| 東通原子力発電所1号炉審査資料 | |
| 資料番号 | A1-CA-0089 |

東通原子力発電所 基準地震動の策定のうち
海洋プレート内地震の地震動評価について
(コメント回答)
(補足説明資料)

2021年3月25日
東北電力株式会社

海洋プレート内地震の短周期レベルの補正倍率を考慮したNoda et al.(2002)による検討対象地震の評価

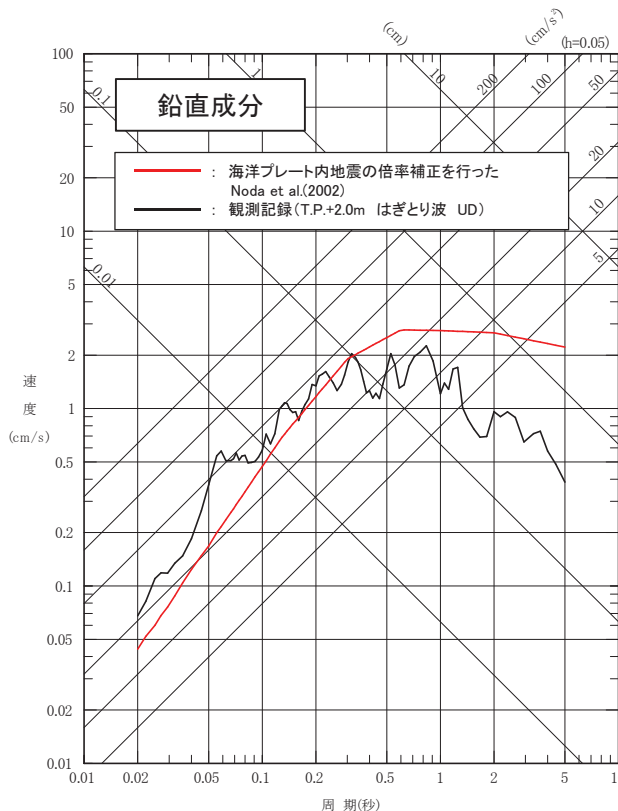
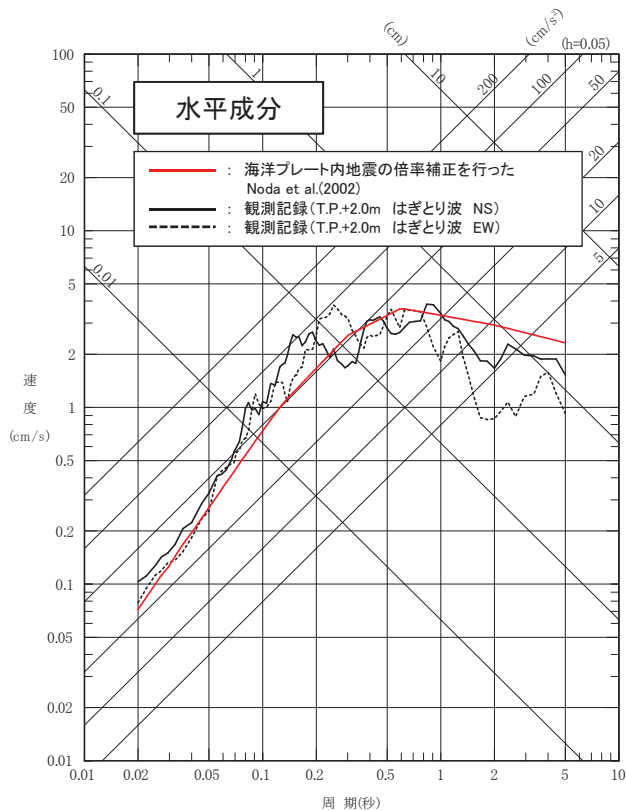
| No. | コメント時期 | コメント内容 | 今回ご説明資料の掲載箇所 |
|------|--------------------------|--|---|
| S182 | 2020年10月23日 第913回審査会合 | 海洋プレート内地震の検討用地震の選定で、平均応答スペクトルによる検討を行っているが、相対的な関係を確認するため距離減衰式等による検討も行うこと。 | 本資料 p.95 補足説明資料 p.12～19 |

S182

- 各検討対象地震(本資料4章)について, 相対的な大小関係を確認するため, 短周期レベルの補正倍率を考慮したNoda et al.(2002)による評価を行った。
- 信頼性の低い長周期側で**敷地下方DC型地震**を上回る地震タイプがあるものの, 特に海洋プレート内地震の影響が顕著となる短周期では**敷地下方DC型地震**が他の地震タイプを上回る。

地震モーメント M_0 と短周期レベルAとの関係

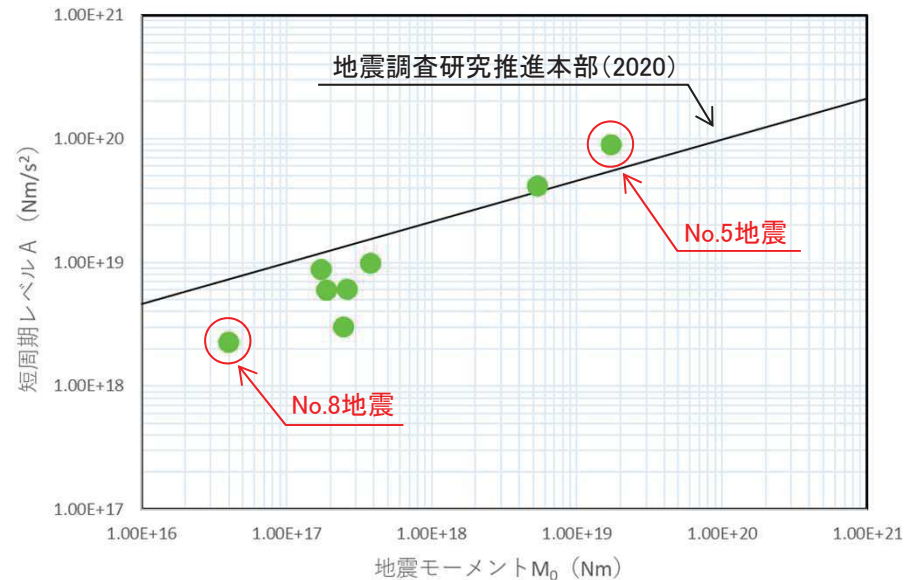
| No. | コメント時期 | コメント内容 | 今回ご説明資料の掲載箇所 |
|------|--------------------------|--|---|
| S184 | 2020年10月23日 第913回審査会合 | 海洋プレート内地震の応答スペクトルに基づく地震動評価における、Noda et al.(2002)の補正係数の検討では、大きな残差を示す地震も含まれていることから、採用した地震の適切性も検討したうえで補正係数の妥当性について説明すること。 | 補足説明資料 p.21 |

S184

- Noda et al.(2002)に対するサイト補正係数の検討(本資料5章)に用いた海洋プレート内地震のうち、比較的乖離の大きい地震は、地震モーメント(M_0)に対して短周期レベル(A)が大きいかあるいは小さい地震であることを確認した。
